Van: [REDACTED]
Verzonden: donderdag 13 november 2025 14:14
Aan: [REDACTED]
Onderwerp: RE: conceptbesluit Wijchen west

In ons overleg van 3 november jl. hebben we de concept ontheffing Wet natuurbescherming besproken voor Wijchen West. Tijdens het overleg hebben we een aantal discussiepunten besproken in de concepttekst. Over de meeste punten hebben we duidelijkheid en worden de aanpassingen door jou doorgevoerd. De gemeente zou nog op 2 punten terugkomen. Ten eerste voorschrift 30 en ten tweede zullen we een voorstel doen voor een reactie op de zienswijze van een omwonende ten aanzien van gebiedsvreemde grond. Met deze reactie kan voorschrift 44 komen te vervallen.

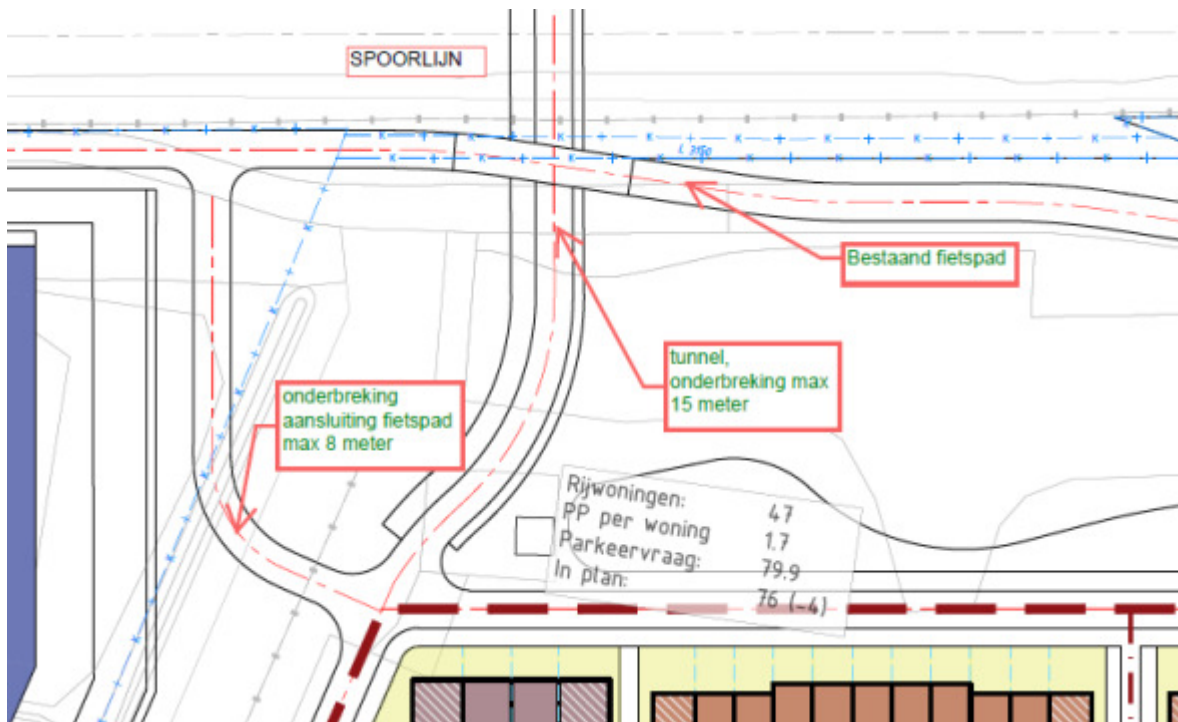
Bij ster 1: aanvullend voorschrift: vooraf aan de kap van de bomen wordt het ontwerp voor de nieuwe inrichting van het kruispunt ter goedkeuring voorgelegd aan de provincie Gelderland.
Bij sterren 2 t/m 5: aanvullend voorschrift: indien op deze locatie de verlichting wijzigt, dient dit eerst ter goedkeuring voorgelegd te worden aan de provincie Gelderland.
Voorstel voorschrift 29: akkoord.

Ter plaatse van de onderdoorgang/tunnel, op onderstaand kaartje nummer 6, zullen twee onderbrekingen komen in de bomenrij:

- 1x ter plaatse van de tunnel: max 15 meter breed
- 1x ter plaatse van de aansluiting van het fietspad, deze zal veel smaller worden en valt sowieso binnen de 8 meter. Langs het fietspad zullen we de aangepaste straatverlichting aanbrengen (vleermuisvriendelijk)

In voorschrift 30 staat dat essentiële vliegroutes worden versterkt door de aanplant van extra bomen. Deze versterking hoeft niet plaats te vinden ter hoogte van de onderdoorgang van het fietspad en ter plaatse van (bestaande) kruispunten en wegen. Op bijgevoegde kaart is aangegeven waar de vliegroutes worden onderbroken. Het gaat zowel om bestaande kruispunten en wegen als nieuwe nog te realiseren.

- 1 Ontsluiting Groene Geest
- 2 Doorgang Groenestraat – Hernenseweg
- 3 Aansluiting Groenestraat – Randweg Noord (incl. ontsluiting school)
- 4 Spoorwegovergang
- 5 Fietsoversteek Westerdreef, aansluiting fietsroute De Beemd
- 6 Aansluiting fietstunnel/onderdoorgang fietspad

Betekent dit dat bij de aangegeven sterren de afstand tussen de bomen >8 m gaat zijn (voor zover dat nu niet het geval is)? Is het ook >15 m? Graag zou ik per ster willen weten of en hoeveel bomen er ongeveer gekapt gaan worden en wat de grootte van 'het ontstane gat' gaat zijn.
